- **Contrôle Construction**
- **Rapport de vérifications techniques**

**ARCHIVES CHAMBRE REGIONALE DES COMPTES
5 RUE GENERAL SARRAIL - 25000 BESANCON**

- **Date :** 24/11/2010
- **Dossier Socotec n° :** CAW2198 / 001
- **Référence du rapport :** 161T0/10/4483

diagnostic relatif à la sécurité contre les risques d'incendie dans un immeuble de bureaux (Mission DST)

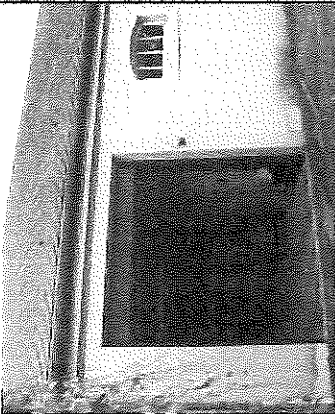
R4216-7	☐ Saillies, dépôts ou aménagements fixes: Néant						
R4216-8	1.1.2.4 Dimensionnement des dégagements ☐ Lieux recevant moins de 20 personnes:		SO		NC	Circulations secondaires intérieures niveaux RDC et R+1 avec largeur 74 à 75 < 90 cm. Nota : la largeur de 80 cm minimale est admise dans un établissement existant	2

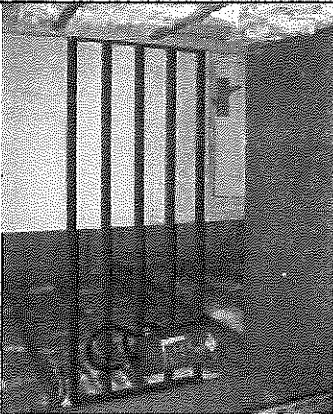
Articles Règlement	Dispositions examinées	Références	Avis SO C NC	Observations et commentaires	N° obs
R4216-9, R4216-10	Dito article R4216-5 ci-dessus		C		
R4216-9, R4216-10	1.1.2.5 Locaux situés en sous-sol: Néant		SO		
R4227-6	1.1.2.6 Caractéristiques des portes d'évacuation ☐ Sens d'ouverture des portes susceptibles d'être utilisées pour l'évacuation de plus de 50 personnes: Porte en façade Sud avec ouverture vers l'extérieur ☐ Manœuvre des portes d'évacuation: 		C		
	☐ Porte en façade Sud avec 2 vantaux pivotants largeur 2x75 = 150 cm. Vantail semi fixe équipé de verrous hauts et bas Porte entre dépôt CRC et garage ☐ Dispositions en cas de défaillance du dispositif de commande ou d'alimentation des portes coulissantes motorisées:		C	Conseil : équiper le vantail semi fixe d'une crémone intérieure à ouverture rapide en remplacement des verrous hauts et bas La porte entre dépôt CRC et garage n'est pas équipée de serrure avec bec de cane. La porte ne peut pas se fermer	3
